Service Campaign : SC13-10-001

Modèle : L200 (KB4T)

Sujet : Surchauffe moteur (avec Rallitronic)

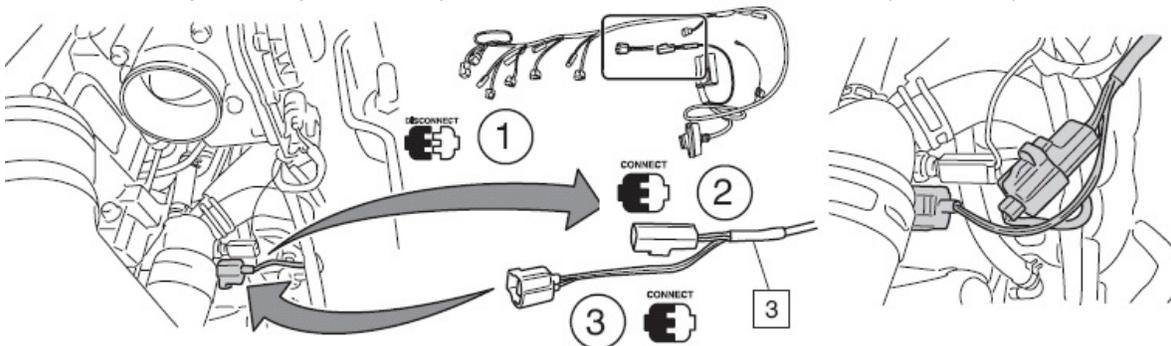
- a) Déterminer d'abord quelle version est installée sur la voiture. La version1 ne possède pas une connexion pour le capteur de température. La version2 a cette connexion (voir dessin).

Type 1

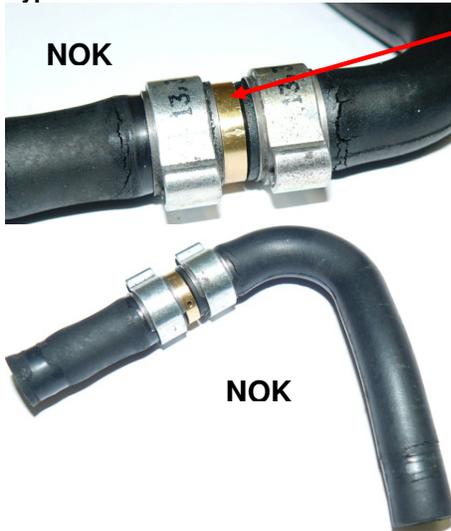
1^o type de ligne : vous pouvez le reconnaître par la courbe additionnelle.
La qualité de la ligne est OK mais la restriction a un diamètre incorrect.

- b) Contrôler quelle ligne de waste gate est installée sur la voiture. Si ce n'est pas la dernière version (Voir photos ci-dessous), veuillez installer un nouveau modèle. La partie la plus courte doit être installée 'côté turbo'. Vous pouvez réutiliser les colliers de serrage.

Type 2

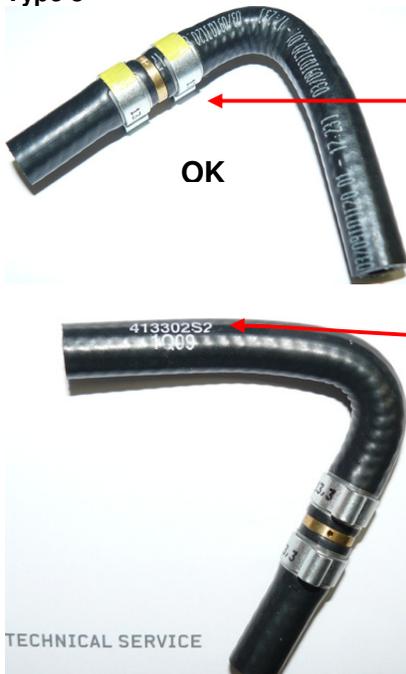
2^o type de ligne : vous pouvez le reconnaître par l'absence du texte et par la soudure. De petites fissures peuvent apparaître dans la ligne
La qualité de la ligne n'est pas OK et la restriction est d'un diamètre incorrect.
